株式会社ミスミ

## 「低圧用ねじ込み継手 同径 チーズ」仕様変更のご案内

① 低圧用ねじ込み継手 同径 チーズ

＜変更詳細＞ 刻印方法 (写真：刻印例)

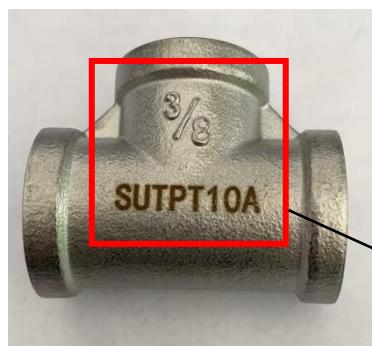
【変更前】： 鎔出し

材質  
+  
ねじの呼び

【変更後】： 鎔出し + 印字

ねじの呼び  
+  
ミスミ型番
